## Aufstellung des Bebauungsplanes Nr. 19 für das Gewerbegebiet "Rother Straße" in Herrieden

Einwand Frau Dorina Jechnerer

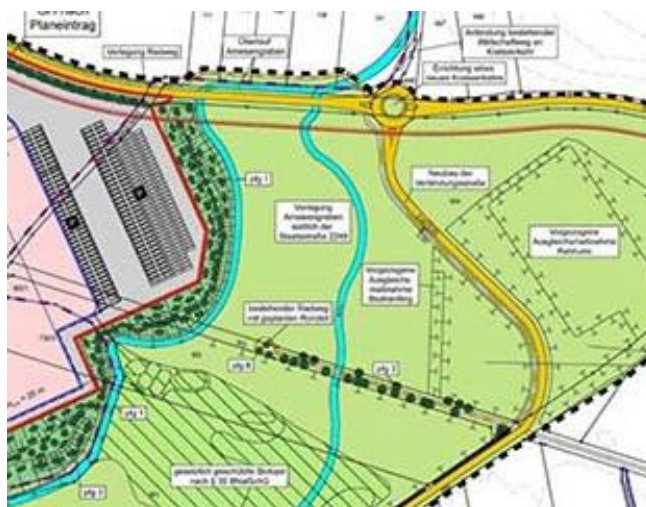
Das Argument, dass ein „Erleben der Landschaft“ weiterhin möglich werde, weil am künftigen Westende des Weges ein Rondell mit Sitzgruppe als Verweil- bzw. Rastmöglichkeit eingerichtet werden soll, kann nicht überzeugen. Wenn das „Erleben der Landschaft“ als Kriterium für den Verlauf des Radwegs von Bedeutung sein soll, muss der Radweg entlang des Bahndamms erhalten werden und bis zum Wall und dort entlang in Richtung Norden zur Staatsstraße geführt werden. Radfahrer, Fußgänger, Rollstuhlfahrer können durch diese Streckenführung die Landschaft „erfahren“, während sie den Weg zurücklegen, den sie zurücklegen müssen, um ihr Ziel zu erreichen. Ein künstlich eingerichtetes Rondell, das das Ende einer Sackgasse markiert, widerspricht dem eigentlichen Sinn eines Radwegs.

Im Bürgerworkshop, der von Bürgermeister Brandl ins Leben gerufen wurde, wurde folgende Variante für einen Radweg vorgeschlagen:

*„Auf Vorschlag der Bürger wird eine weitere Variante 1.1 mit aufgenommen. Bei dieser Variante verläuft der Radweg nicht über den Erdwall, sondern so nah wie möglich am Fuß des Erdwalls zwischen Notüberlauf und Ameisengraben.“ (Protokoll zum Treffen vom 11.07.2018)*

*Nebstehend wird diese Variante skizziert:*

Da es sich bei dem Radweg entlang des alten Bahndamms, der wie oben beschrieben, östlich des Walls nach Norden zur Staatsstraße führt (siehe: rot gestrichelte Linie), nicht um eine von Autos befahrene Straße handelt, würde sich einerseits die Sicherheit für Radfahrer, Fußgänger und Rollstuhlfahrer deutlich erhöhen, andererseits ist ein Weg, der nicht an der Straße verläuft, für Radfahrer, Fußgänger und Rollstuhlfahrer deutlich attraktiver.

***Dem Einwand wird durch die geänderte Radwegeführung und durch den Verzicht auf das Rondell Rechnung getragen.***

***Dem Einwand wird durch die geänderte Planung des Radwegs Rechnung getragen.***

Durch den Verzicht auf die LKW-Zufahrt im östlichen Erweiterungsbereich ist es möglich den Radweg am südlichen Rand der Staatsstraße bis zum Ende des Werkgeländes zu führen. Von dort wird der Radweg entlang des Walles nach Süden bis zum bestehenden Radweg (ehemals Bahndamm) geführt.

Somit entfällt die Querungsproblematik. Dies entspricht dem Wunsch des Einwenders.
